Dotyczy : Postępowania przetargowego na wykonanie robót budowlanych w ramach projektu pn. Centrum Edukacji Zawodowej przy ul. Warszawskiej w Gorzowie Wlkp. W ramach Centrum Edukacji Zawodowej i Biznesu.

Do Zamawiającego wpłynęły pytania, na które udziela się odpowiedzi:

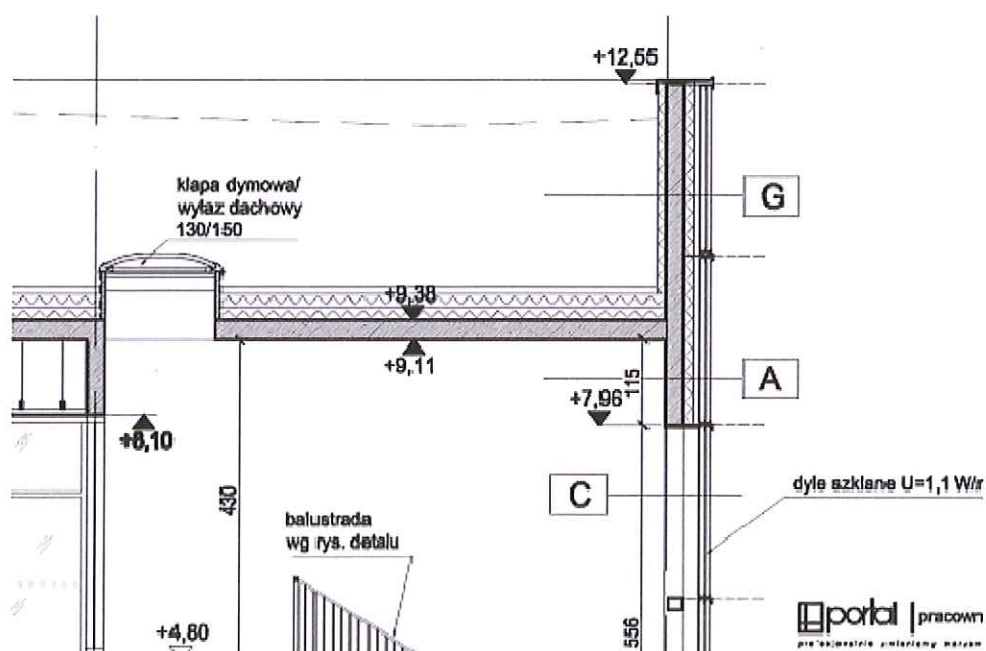
26. Budynek sportu. Rysunek AS5. W zestawieniu warstwy D występuje płyta maskująca mocowana do kratownicy wg rysunku detalu. Rysunku detalu nie ma w dokumentacji. Prosimy o uzupełnienie.

Płyta maskująca wykonana jest jako obudowa z płyty gipsowo – kartonowej na ruszcie w kształcie trójkątów (zgodnie z rysunkami elewacji) nawiązujących w wyglądzie z zewnętrznej strony do dachy typu szedowego.

D_ŚCIANA ZEWNĘTRZNA Z DYLI SZKLANYCH Z PŁYTĄ MASKUJĄCĄ

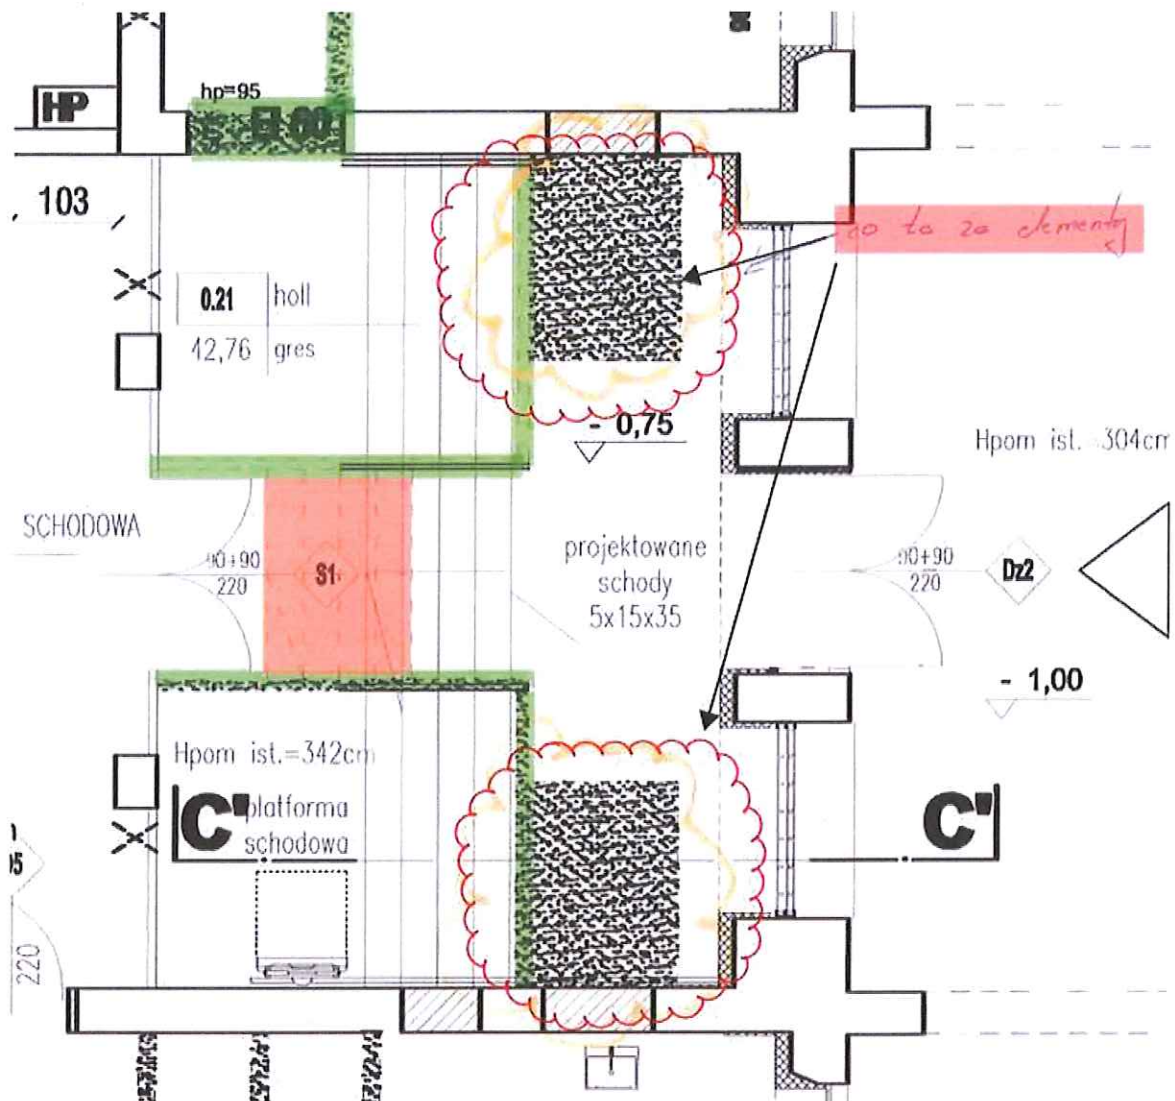
32. Dotyczy Budynek Sportu. Prosimy o sprecyzowanie parametrów technicznych dla płyt maskujących.

- dyle szklane- przeszklenie potrójne $U=1,1 \text{ W/m}^2\text{K}$, $R_w=57\text{Db}$ - gr ramy 17,6cm
- płyta maskująca mocowana do kratownicy- wg rysunku detalu

Płyta maskująca ma za zadanie przystłonięcie wełny mineralnej. Rolę opisanej płyty maskującej spełni folia paroprzepuszczalna w kolorze szarym.

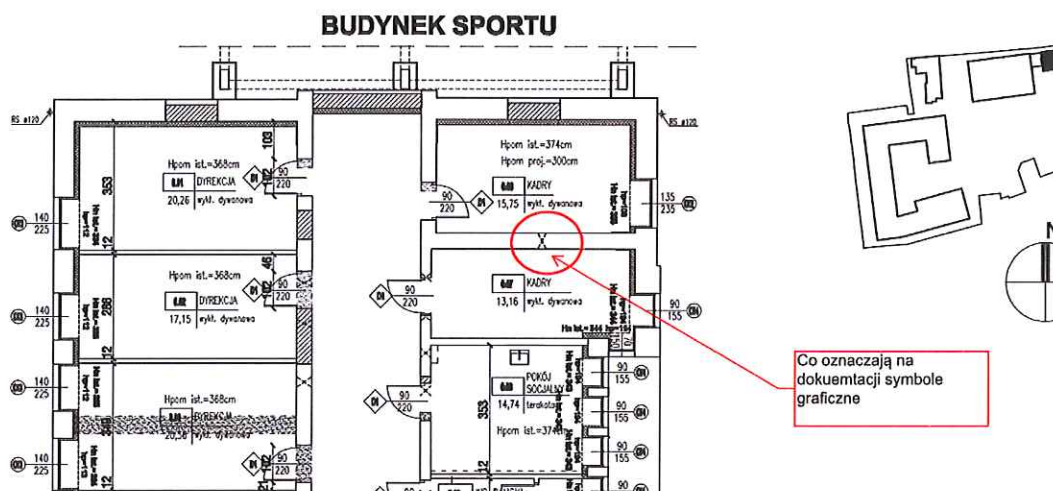
36. Dotyczy łącznik między budynkiem istniejącym, a budynkiem sportowym. Prosimy o wyjaśnienie rozbieżności dotyczącej warstw dachowych na łączniku.

Prosimy o informację, które warstwy Oferent ma skalkulować w ofercie.

Odpowiedź:

Dotyczy nowo łącznika budynku dydaktycznego i sportowego od strony ul.

Warszawskiej.
